**Autorité environnementale**

**Avis délibéré de l’Autorité environnementale  
sur le remplacement du tablier du pont sur la  
rivière du Brivet sur la commune de Trignac (44)**

**n°Ae : 2021-41**

Avis délibéré n° 2021-41 adopté lors de la séance du 7 juillet 2021

Figure 4 : Localisation des aires de chantiers (en bleu) et leurs accès. Source : dossier.

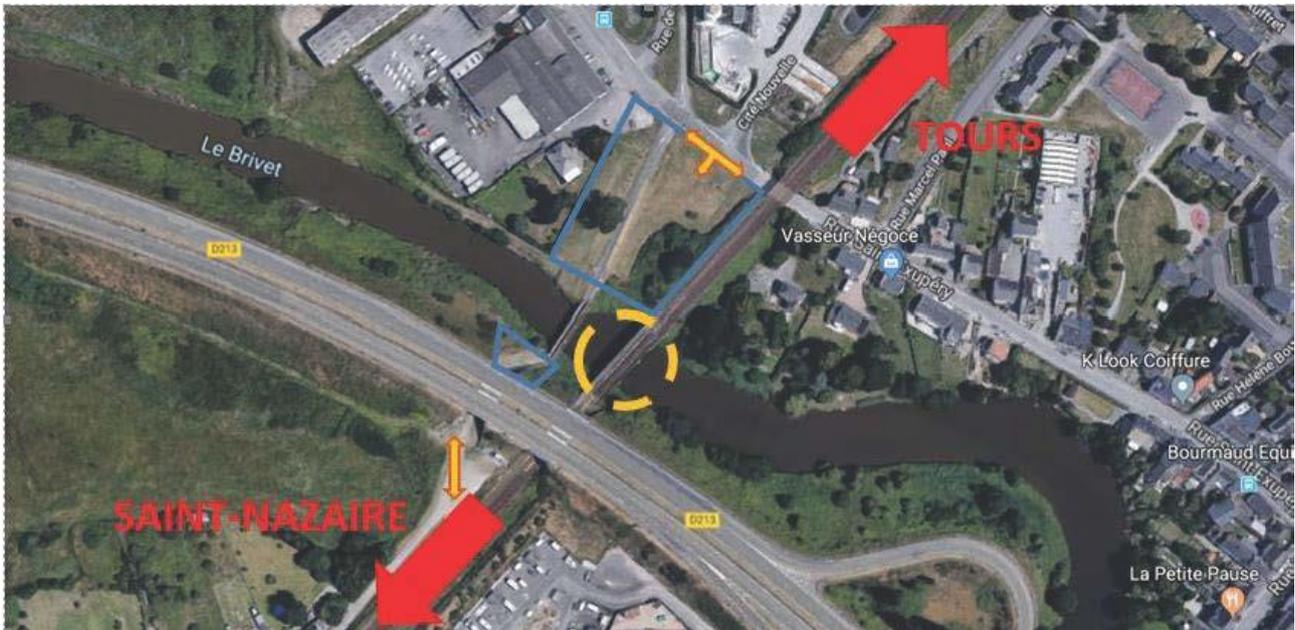
<sup>3</sup> Lors de la visite, il a été constaté que les installations de chantier prenaient place sur une rampe d'accès au Brivet pour les pompiers, sans que le dossier ne précise ses fonctions et la nécessité ou non de son maintien par déviation pendant le chantier.

La mise en place d'un barrage filtrant à l'aval pour isoler la zone de travaux lors de la dépose, la pose du tablier et le renforcement des appuis définitifs est prévue mais la localisation de ce barrage n'est pas indiquée et son efficacité n'est pas démontrée. Le dossier n'explique d'ailleurs pas quel risque ce filet permettrait d'éviter, ni ses dimensions.
